# 島根原子力発電所2号炉

## 審査会合における指摘事項の回答

### (中性子照射脆化)

# 島根原子力発電所2号炉 審査会合における指摘事項の回答一覧表

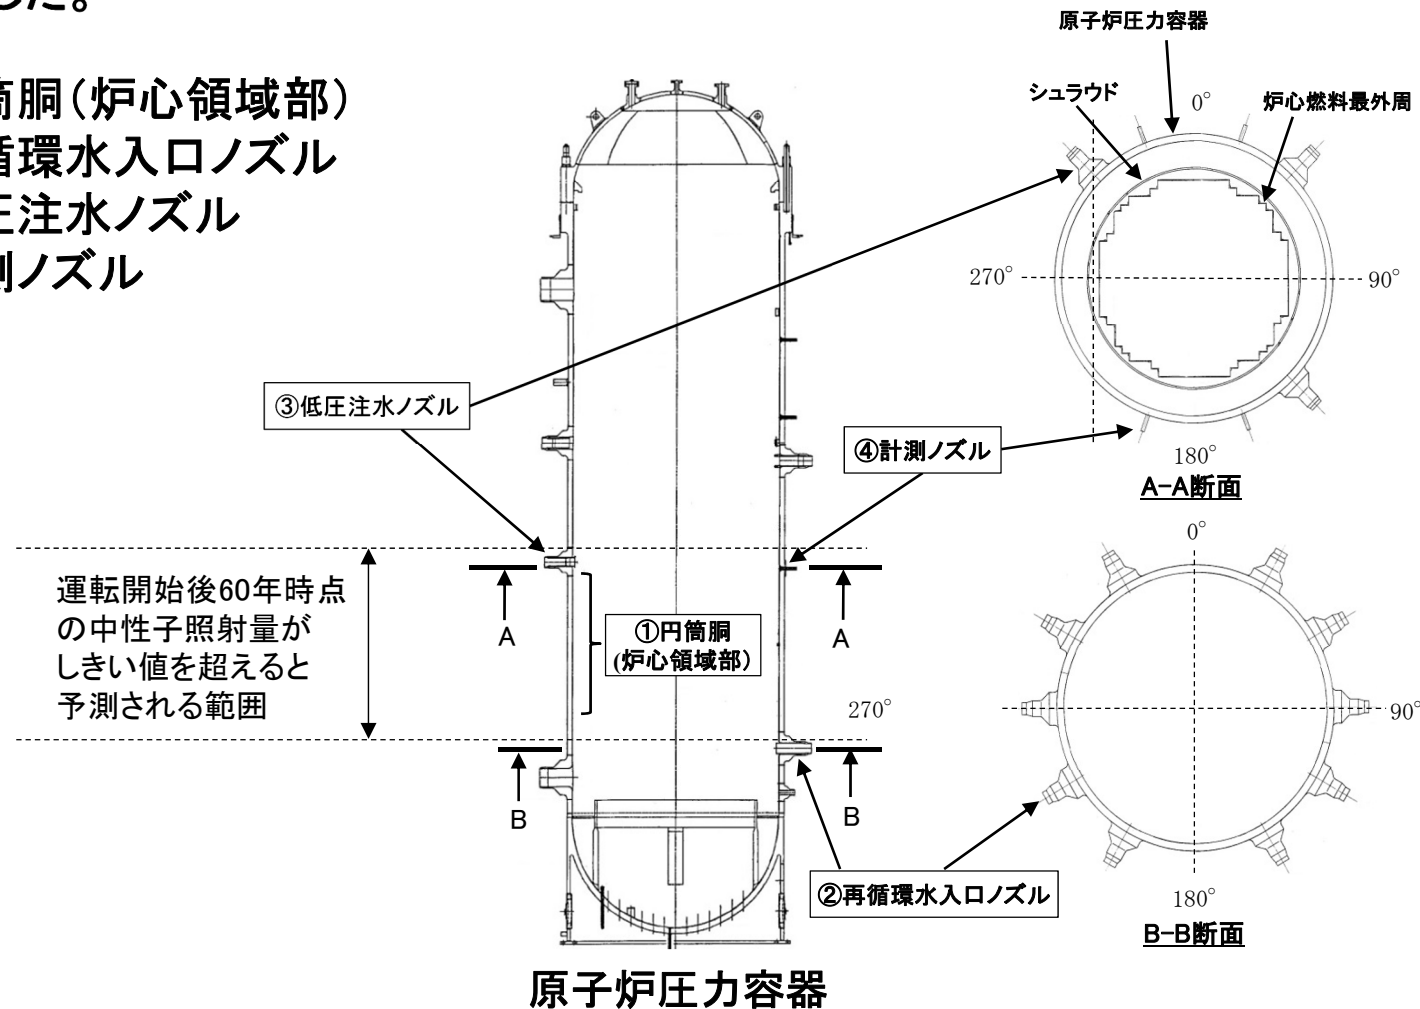
No.	指摘事項	回答
14-7 中性子照射脆化 (平成30年9月26日 第14回審査会合)	評価点について円筒胴を代表部位として選定している理由を再度説明すること。また、低圧注水ノズルの評価結果を説明すること。	P2～P7

日本電気協会「原子炉構造材の監視試験方法(JEAC4201-2007(2013年追補版含む))」(以下、「JEAC4201」という。) SA-1120「監視試験の対象」より運転開始後60年時点での中性子照射量(エネルギー $>1$  MeV)が原子炉圧力容器内表面で $1 \times 10^{21}$  n/m<sup>2</sup>(以下、「しきい値」という。)を超えると予測される範囲を評価対象とした。

中性子照射脆化の評価点については、日本原子力学会「日本原子力学会標準 原子力発電所の高経年化対策実施基準:2008」により、中性子照射量および応力の観点から、中性子照射量の最大点および構造不連続部を選定した。詳細について次頁以降に示す。
